## PLAN HIDROLÓGICO DEL RIO CINCA

(Comentarios a la documentación Previa)

Los presentes comentarios se refieren únicamente a la parte de cabecera del río comprendida entre el nacimiento y el embalse de Mediano.

Anexos: Imagen 1 Vista global del embalse de Pineta y de "El llano de Pineta"

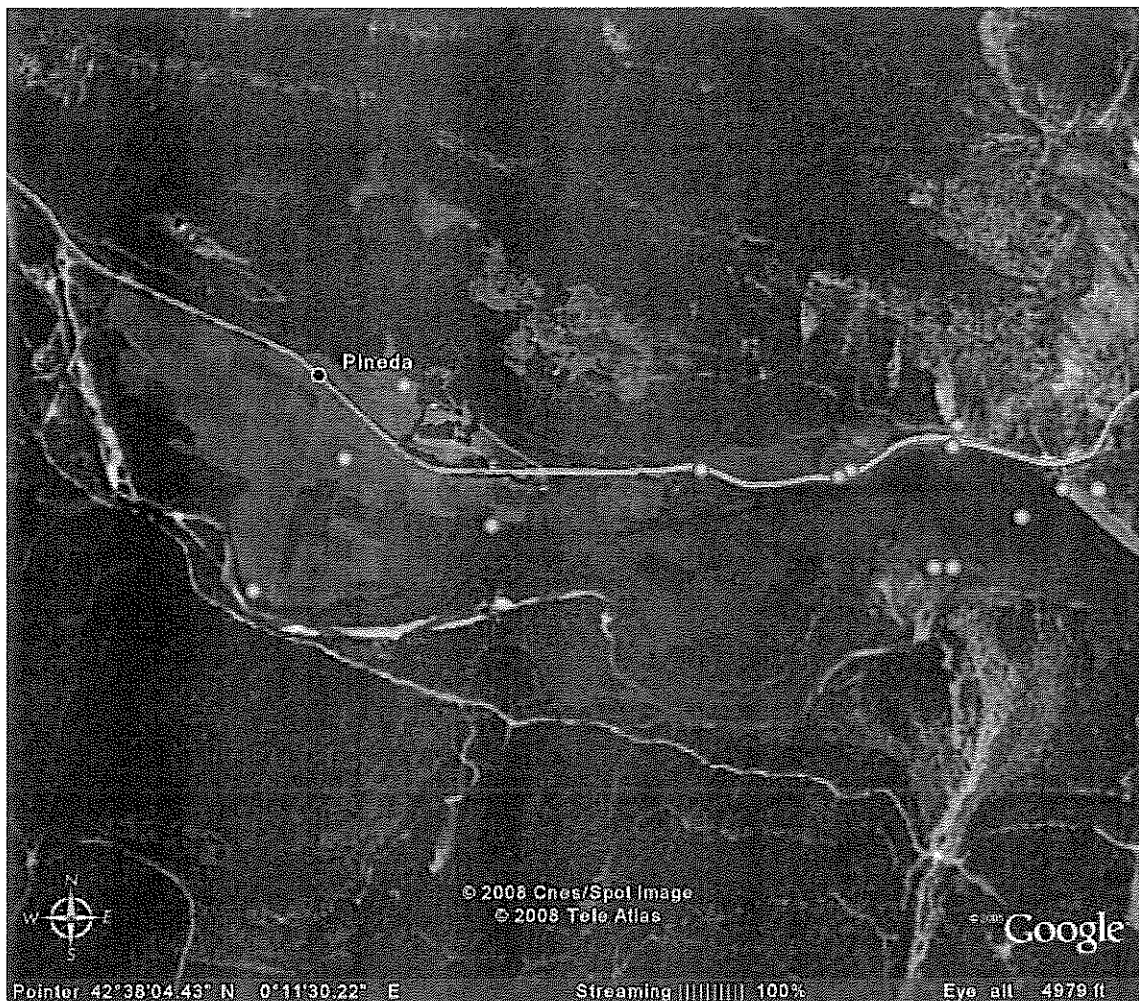
Se encuentra totalmente colmatado, y con una gran proliferación de vegetación formada por algas en el cuenco y sargazos en la ribera de acceso al embalse.

Como consecuencia ha perdido completamente su capacidad de regulación al convertirse funcionalmente en un simple azud que recoge las aguas del río y del canal de barrosa a través de la central de Pineta y las encauza hacia la toma del canal de Lafortunada. Este problema afecta fundamentalmente al explotador de las centrales Endesa Generación.

Otro problema asociado a este estado de colmatación es la inundación cuasi permanente de la zona baja de los campos de cultivo y praderas de la parte baja de "El Llano de Pineta" por encima de la zona de seguridad del embalse.

Además en los casos de avenida importante del río aguas arriba (casos bastante frecuentes) se produce un fenómeno en el que intervienen: la elevación y retroceso de la lámina de agua del embalse, la obstrucción del cauce del río debida a la vegetación de salietos descontrolada y el estrangulamiento que produce el puente situado en la parte NO de "el Llano de Pineta, puente que da acceso a las pistas forestales y a las zonas de acampada del Forcallo y Cornato. Este fenómeno se traduce en la inundación prácticamente total de las citadas fincas y de algunas zonas de acampada, y el desvío del cauce del río a través de los propiedades de la citada zona agrícola. Esto comporta varios riesgos: Deterioro de las fincas que tras la inundación aparecen embarradas, posible encauzamiento accidental del río atravesando las fincas y arrastrando los suelos cultivables y finalmente y más importante riesgo para las personas y bienes acampados en esta zona.

La imagen 1 muestra una vista global del embalse y la pradera llamada "El Llano de Pineta". En esta foto se ve claramente como todo el cauce al lado de la pradera "El llano de Pineta" está obstruido por los saletares. En la imagen 2, de satélite, que se acompaña, se observa por donde el río tiende a romper aguas arriba del citado puente marcando la trayectoria seguida por las aguas en avenidas anteriores.

Deben establecerse acciones correctoras para evitar este riesgo como podrían ser el dragado del embalse, la limpieza de los saletares y el reforzamiento de los márgenes del cauce habitual del río.

Imag 2. Zona donde se produce el desbordamiento del río

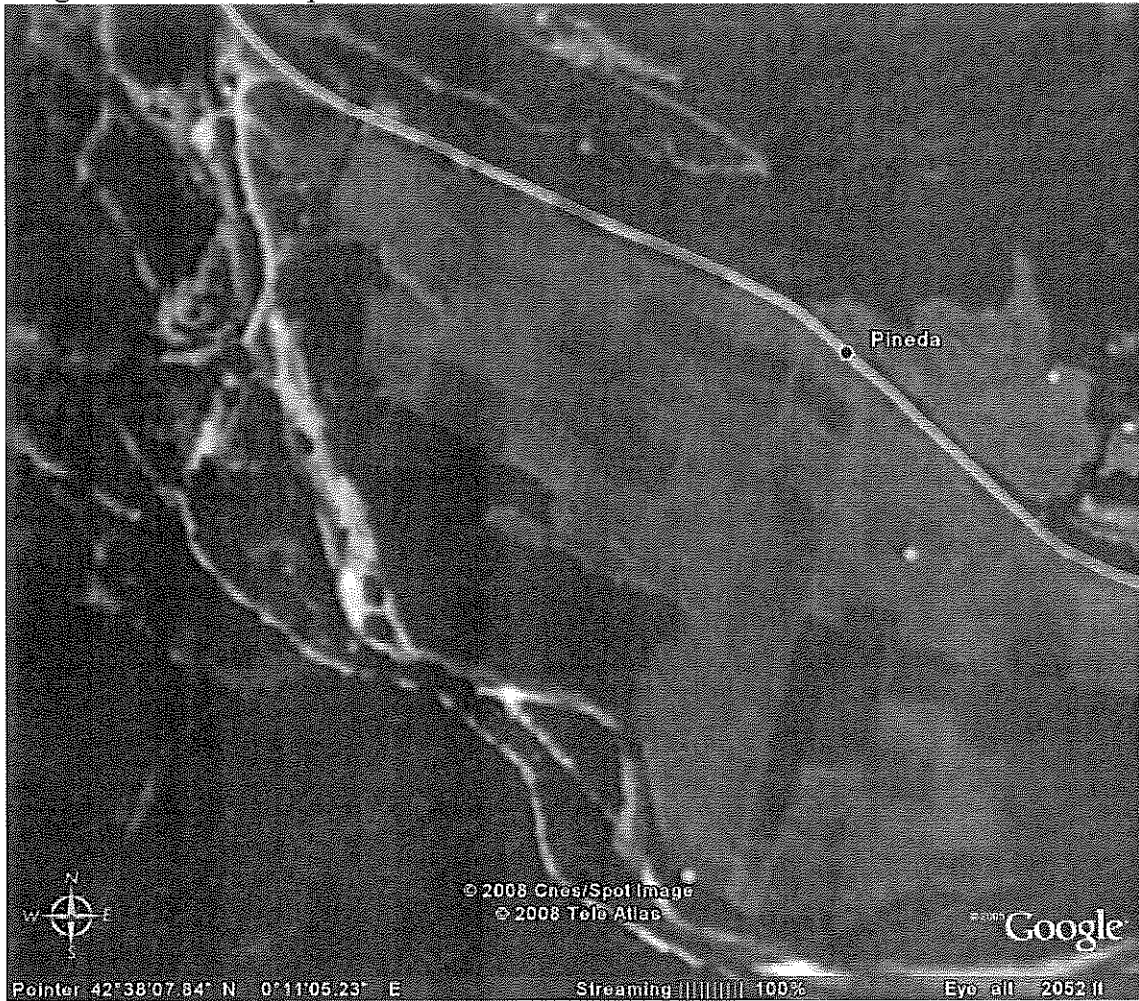
En las imágenes 3, 4 y 5 se muestra el estado de obstrucción por la vegetación y las graveras depositadas en los ojos del citado puente que remansan el agua e impiden el paso de las avenidas.

Imag 7 Embalse de Plandescún. Zona inundable

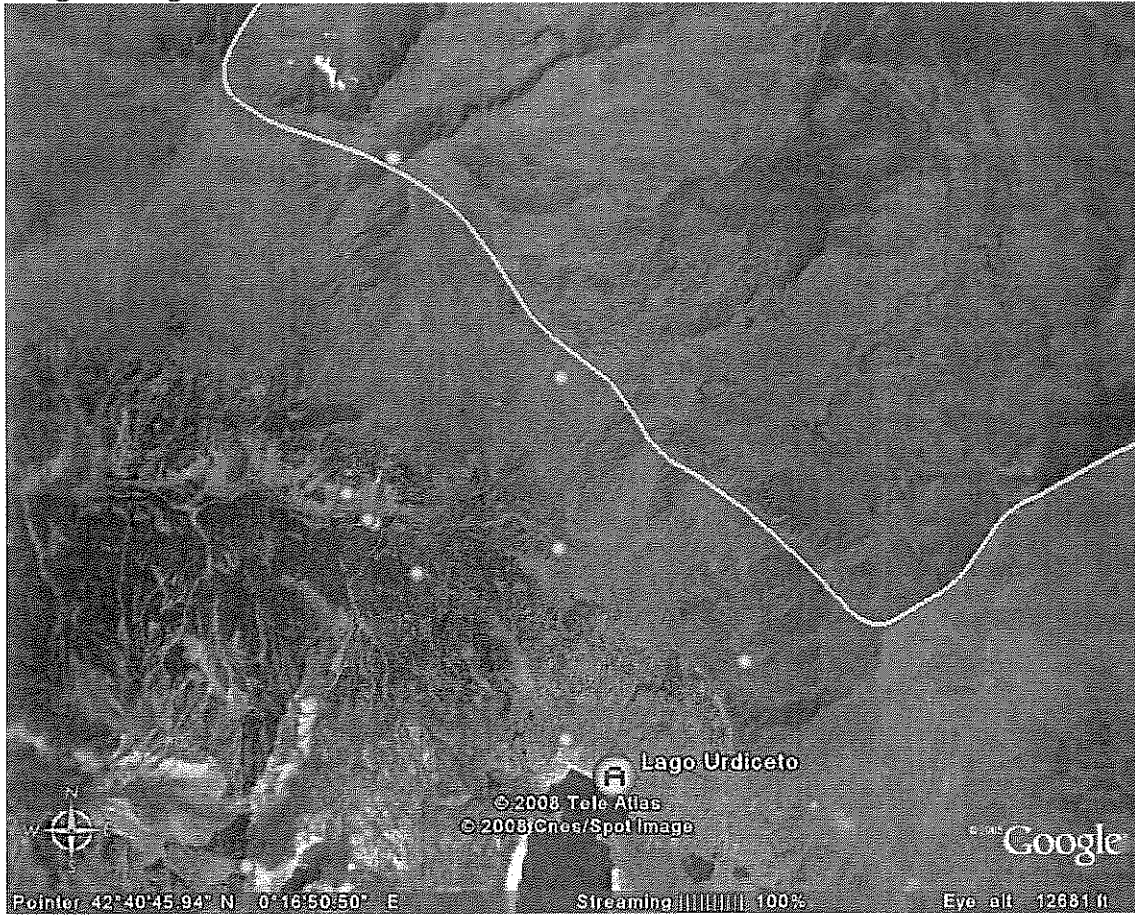
Tiene la misma problemática en los que se refiere a su estado de colmatación y de limpieza de vegetación.

En principio no parece que tenga el grado de riesgo que tiene el de Pineta.
